DELIBERAZIONE DELLA GIUNTA REGIONALE 25 maggio 2016, n. 739

D.lgs. n. 152/2006 e ss.mm.ii. - ID_VIP: 2657 - procedura di V.I.A. e V.INC.A. ministeriale per progetto di potenziamento linea a 150 kv Acquaviva – Matera dal sostegno 286b alla c.p. Acquaviva – Proponente: Terna S.p.A. - Parere regionale negativo di compatibilità ambientale.

Oggetto: Parere endoprocedimentale nell'ambito della procedura di Valutazione di Impatto Ambientale nazionale per il progetto di potenziamento dell'elettrodotto TERNA 150Kv "Acquaviva - Matera" ed opere connesse. Proponente: Terna S.p.A.

Fig. 2 PPTR - Struttura idrogeomorfologica (in giallo l'elettrodotto su cui si interviene, con la variante di Santeramo in Colle)

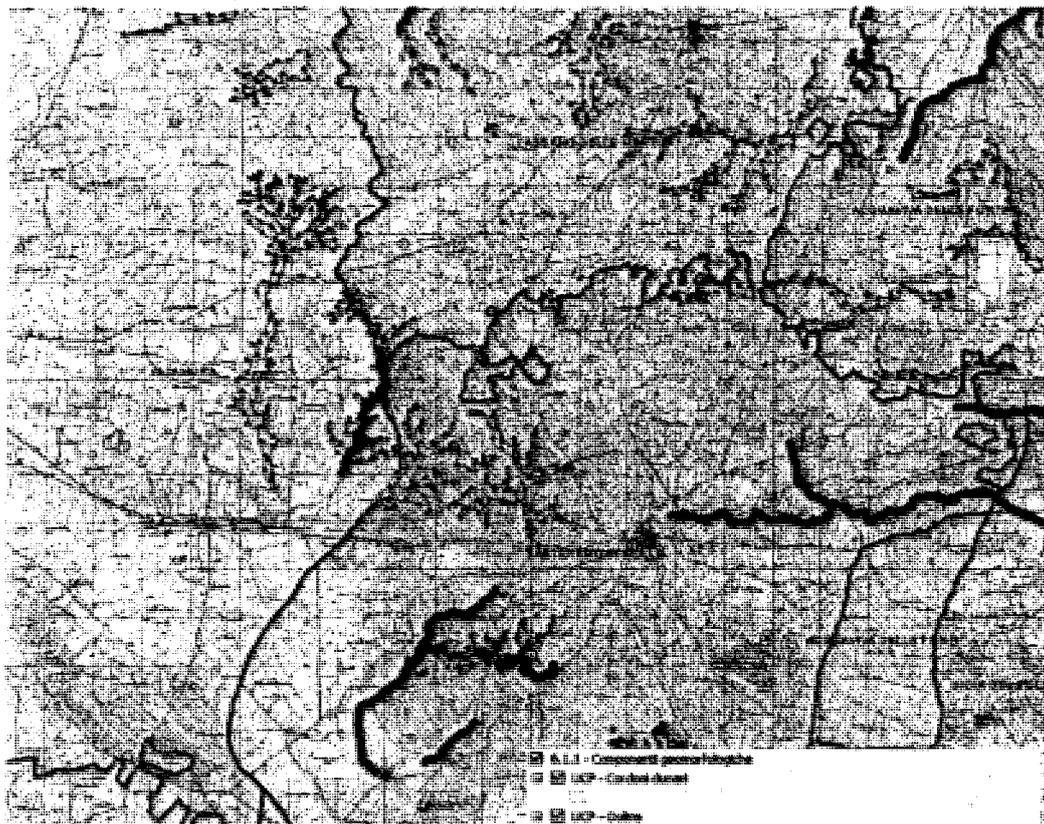
- **PPTR - Struttura idrogeomorfologica:** partendo da nord, il tracciato su cui si interviene attraversa alcune aree interessate da vincolo idrogeologico, nonché da lame e gravine; nel territorio di Santeramo in Colle sono poi presenti alcune interferenze con rami del reticolo idrografico di connessione alla Rete Ecologica Regionale.
- **PPTR – Struttura ecosistemica - ambientale:** tale struttura è caratterizzata dalla presenza di una area molto estesa individuata come sito di rilevanza naturalistica, che il tracciato interseca; altre interferenze sono poi con zone di prati e pascoli naturali, nonché con alcuni boschi e le loro aree di rispetto.
- **PPTR – Struttura antropica e storico – culturale:** le interferenze rilevate con questa struttura riguardano esclusivamente alcune strade a valenza paesaggistica.

- aree soggette a vincolo idrogeologico nel tratto compreso tra i sostegni n. 6 e 14 e 40 e 63;
- territori coperti da boschi e foreste, ancorché di dimensioni ridotte; questi si registrano nel tratto compreso fra i sostegni n. 49 e 62. I sostegni n. 8 e 9 sono posti, inoltre, in prossimità di un'area classificata come "territori coperti da boschi e foreste" (con vincolo paesaggistico).

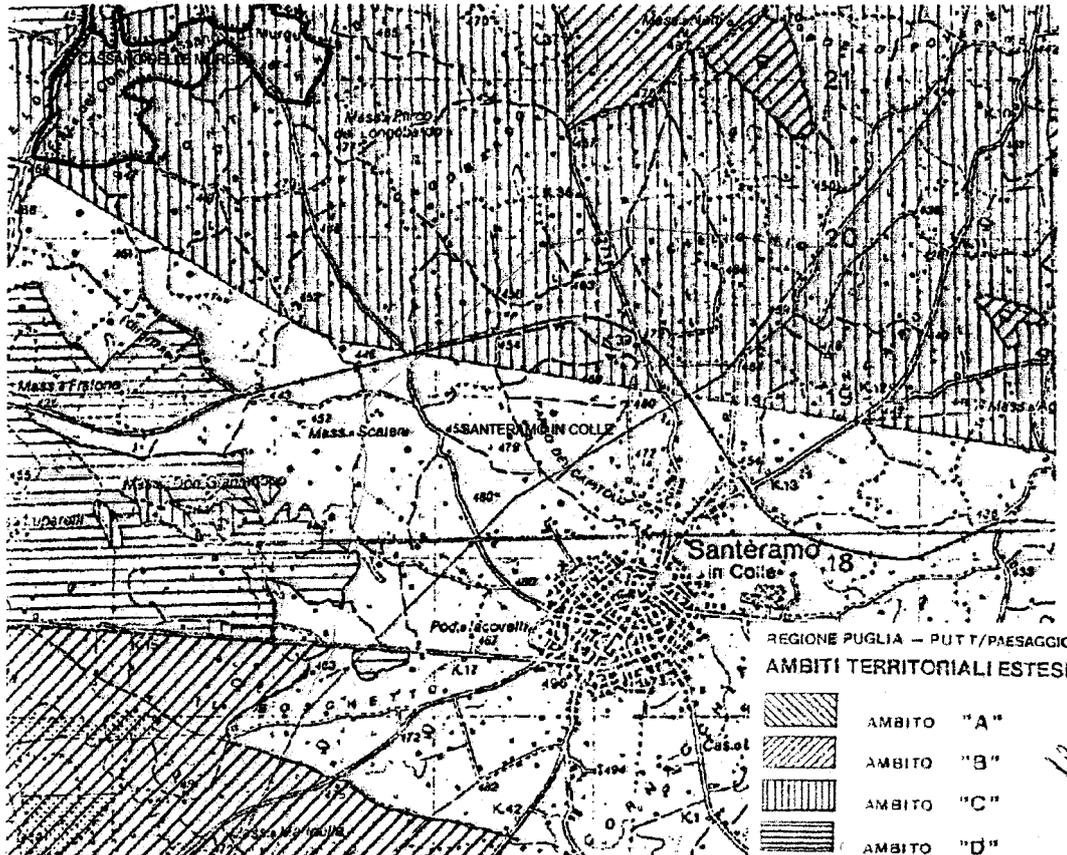
L'esame condotto dal Comitato sul PUTT/P regionale, pone invece in risalto un differente situazione: viene ad essere diversamente interessato il territorio, ma comunque, in altre aree, è interessata l'ambito territoriale esteso di tipo B (come riportato nella tavola che segue. Si deve inoltre porre in risalto che il proponente fa riferimento a variazioni nella perimetrazione degli ATE del PUTT/P, sulla base di strumenti urbanistici a livello locale (il proponente fa riferimento ai primi adempimenti dei comuni). In questa sede si fa osservare, però, che non sono riportate cartograficamente dal proponente le variazioni proposte dai comuni; inoltre si evidenzia che, comunque, le variazioni sugli ATE devono definirsi con apposita variante allo strumento urbanistico generale, da approvarsi in ambito regionale.

La figura seguente riporta proprio la lettura degli Ambiti Territoriali Estesi del PUTT/P per l'area della variante.
